SI 0078
Só para técnicos especializados!
1/2

SERVICE INFORMATION

DANOS NA BOMBA DE VÁCUO DEVIDO À ATRIBUIÇÃO INCORRETA

Fig. 1: Ruptura na caixa da bomba

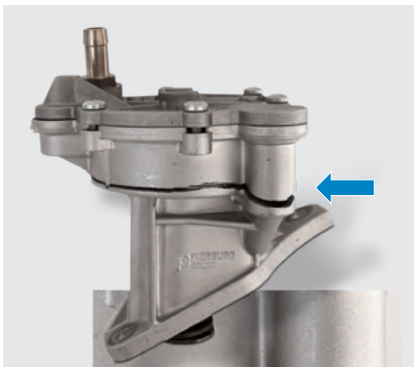
A montagem de uma bomba errada causa a ruptura da caixa da bomba (ver Fig. 1) ou até mesmo a ruptura do eixo de comando e, conseqüentemente, um dano no motor grave e dispendioso, na primeira partida do motor após a montagem.

Para evitar casos de dano, verificar impreterivelmente o número do chassi, a data de admissão e/ou o número de peça da bomba usada!

Fig. 2: As bombas de vácuo em comparação

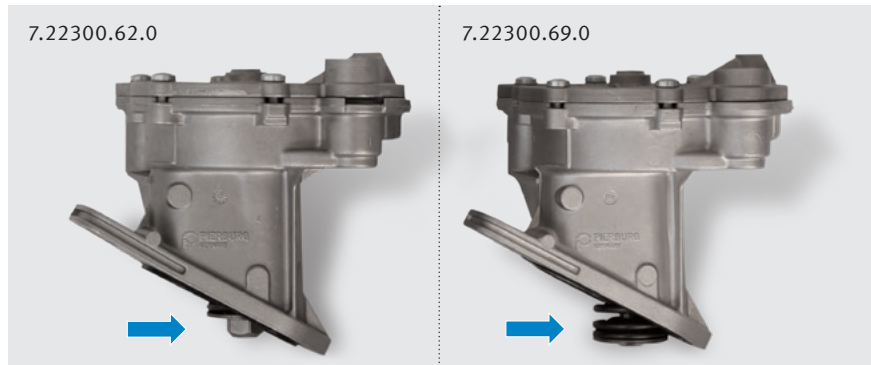
Ocorrem frequentemente atribuições incorretas da bomba de vácuo devido a uma alteração dos cabeçotes no motor T4 da VW com o código de classificação AAB. Não será reconhecido qualquer caso de reclamação, se foram montadas bombas erradas.

Veículo: VW Transporter LT, T4 (caixa aberta, ônibus, furgão, Califórnia), código de classificação do motor: AAB		
Nº Pierburg	7.22300.62.0	7.22300.69.0
Substituição para	7.22300.12.0	7.22300.19.0
Ano de construção	até 5/1994	a partir de 5/1994
Número do chassi	até 70-R-180 000	a partir de 70-R-180 001
Número de peça VW	075 145 100; 075 145 101; 075 145 101 A	074 145 100 A
Nº de cabeçote VW	074 103 351 A	074 103 351 D
Nº de cabeçote Motorservice	50 003 101	50 003 113
Superfície da tampa do cabeçote	11 furos; Ø 5 mm	sem furos
Número de tucho Pierburg	3.52124.06.0	3.52124.05.0
Número de tucho VW	075 145 307	074 145 307 B
Comprimento do tucho	71,0 mm	67,5 mm

Fig. 3: Posição do eixo de comando para a montagem

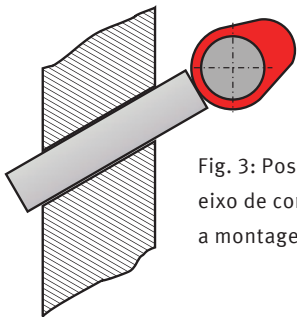
Durante a montagem, o came no eixo de comando para acionamento da bomba de vácuo deverá ficar do lado oposto do tucho intermediário (ver Fig. 3) para montar a bomba só com uma pré-tensão baixa (folga máx. de 2 mm):

Fig. 5: A atribuição incorreta impossibilita a montagem correta

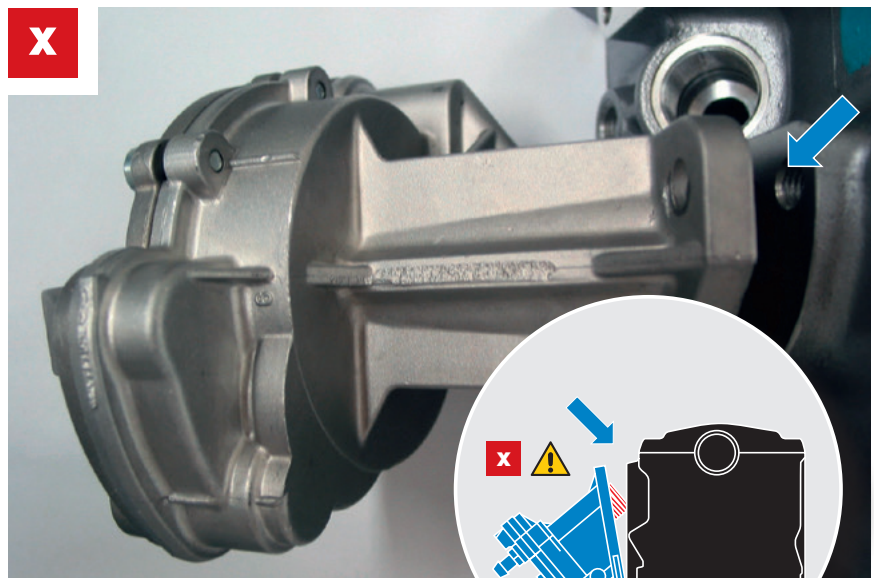
Se não for possível pressionar a bomba de vácuo sem grande esforço contra o flange (folga de aprox. 5 mm) apesar de o came se encontrar do lado oposto do tucho intermediário, a atribuição é quase certamente incorreta.

Verificar impreterivelmente o número do chassi, a data de admissão e/ou o número de peça da bomba usada! Nunca tente resolver este problema mediante alterações no tucho intermediário (p. ex. retificação)!
